**Verslag huishoudelijke elektrische installatie op laagspanning en zeer lage spanning****Algemeen:**

Referentie: 009-20260908-02	Datum controle: 08/09/2026
Keurder: 009

Eigenaar: Onbekend	EAN-code: 541448820055078403
Adres installatie: Terlindenstraat 14, 1740 - Ternat	Nummer teller(s): 1sag3200294437
	Distributienetbeheerder installatie: Fluvius
Datum uitvoering installatie:	☒ Vóór 01/10/1981 ☐ Tussen 01/10/1981 en 01/06/2020 ☐ Vanaf 01/06/2020
Type:	☒ Wooneenheid ☐ Niet-huishoudelijk ☐ PV ☐ Batterij ☐ Laadpaal

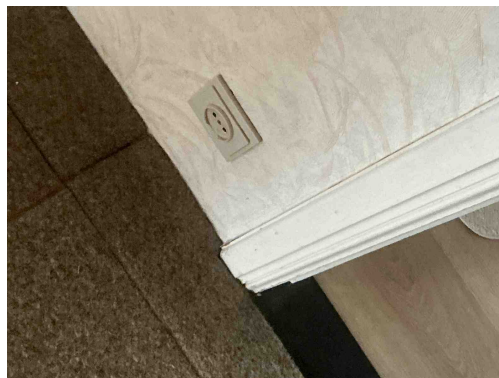
D08 - De nodige markeringen op de beveiligingstoestellen ontbreken of zijn onleesbaar (Boek 1: 5.3.5.5).

D03 - Er is geen differentieelstroominrichting van maximum 300 mA geplaatst in het begin van de elektrische installatie van een residentieel geheel (incl. in de gemeenschappelijke delen) (Boek 1: 4.2.4.3, 4.2.4.4).

D05 - Er is geen ondergeschikte differentieelstroominrichting van maximum 30 mA geplaatst voor de beveiliging van de ruimte(n) die een badkuip en/of douche bevatten (Boek 1: 4.2.4.3).

D26 - Er is geen ondergeschikte differentieelstroominrichting van maximum 30 mA geplaatst voor de beveiliging van wasmachine/afwasmachine/droogkast (Boek 1: 4.2.4.3.b).

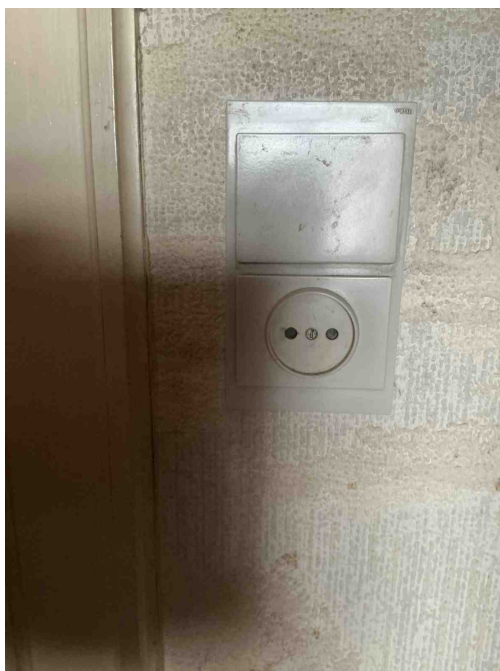
A20 - Er bevindt zich een contactdoos zonder beschermingsgeleider in de elektrische installatie. Deze is niet geplaatst achter een differentieelstroombeschermingsinrichting met grote (max. 30mA) of zeer grote (max. 10mA) gevoeligheid.

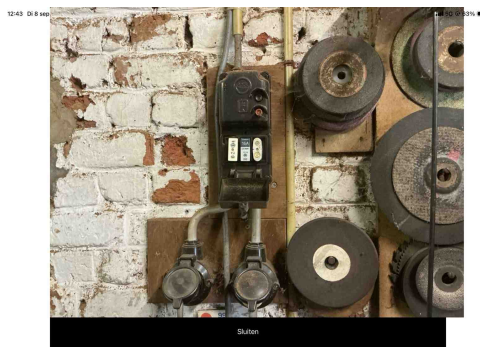
A20 - Er bevindt zich een contactdoos zonder beschermingsgeleider in de elektrische installatie. Deze is niet geplaatst achter een differentieelstroombeschermingsinrichting met grote (max. 30mA) of zeer grote (max. 10mA) gevoeligheid.

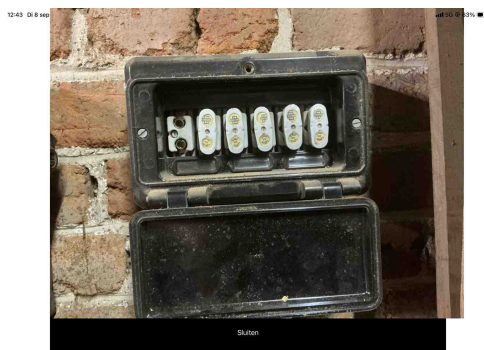
B30 - De houder van de beveiliging in een huishoudelijke ruimte is niet voorzien van aangepaste kalibreerelementen (Boek1: 5.3.5.5).

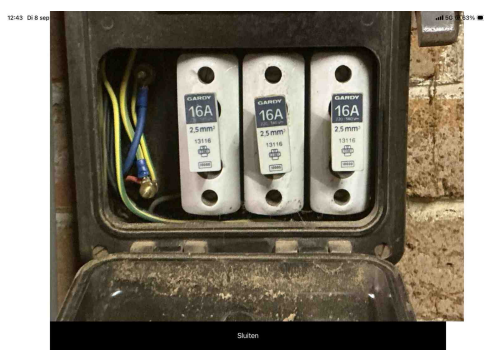
B30 - De houder van de beveiliging in een huishoudelijke ruimte is niet voorzien van aangepaste kalibreerelementen (Boek1: 5.3.5.5).

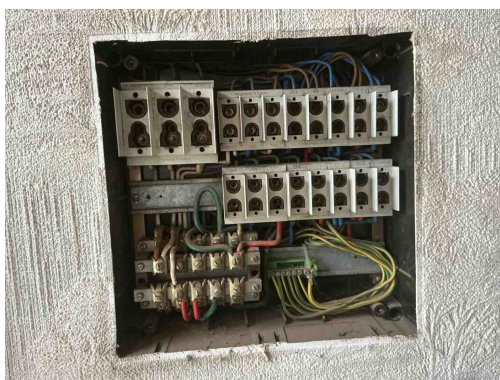
B30 - De houder van de beveiliging in een huishoudelijke ruimte is niet voorzien van aangepaste kalibreerelementen (Boek1: 5.3.5.5).

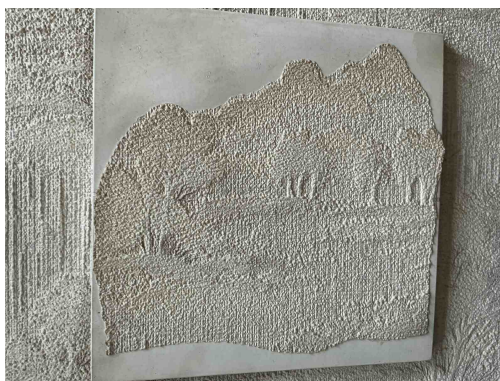
B30 - De houder van de beveiliging in een huishoudelijke ruimte is niet voorzien van aangepaste kalibreerelementen (Boek1: 5.3.5.5).

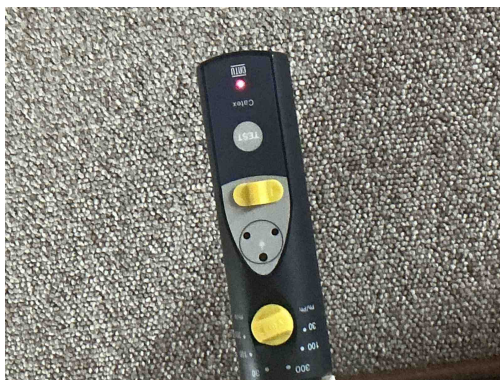
B17 - De voedingsspanning is niet op elk bord vermeld (Boek 1: 3.1.3.3).

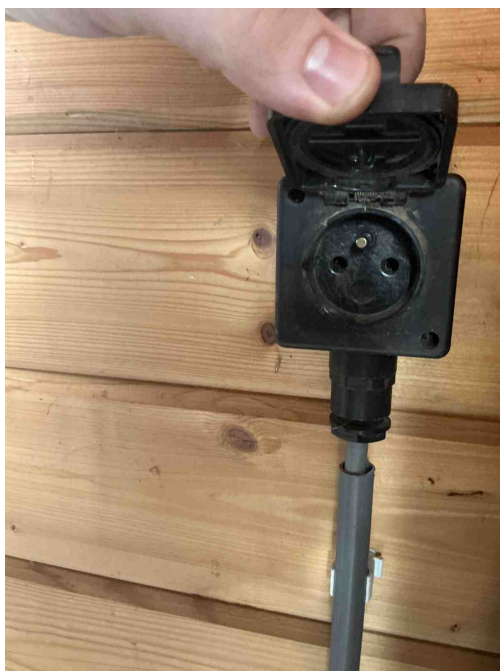
A16 - Er is geen continuïteit van de beschermingsgeleider van de contactdoos (Boek 1: 5.4.3.4).

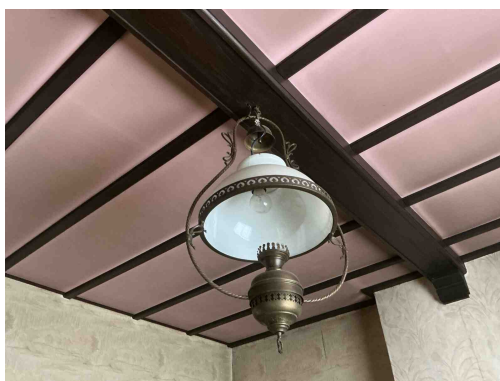
T11 - De contactdozen waarvan de toegekende stroomsterkte maximaal 16A en de toegekende spanning maximaal 250V bedraagt en niet bedoeld zijn voor de voeding van een of meerdere verbruikstoestellen voor een specifiek doel en niet geplaatst zijn in of op schakel- en verdeelborden, beschikken niet of IPXX-D (incl. gemeenschappelijke delen residentieel geheel) (Boek 1: 4.2.2.3/5.3.5.2).

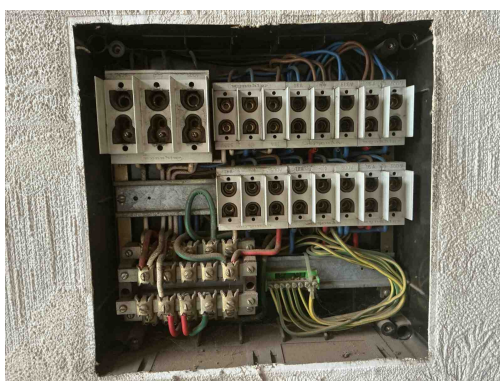
Klasse 0 is verboden
Opmerking: Living
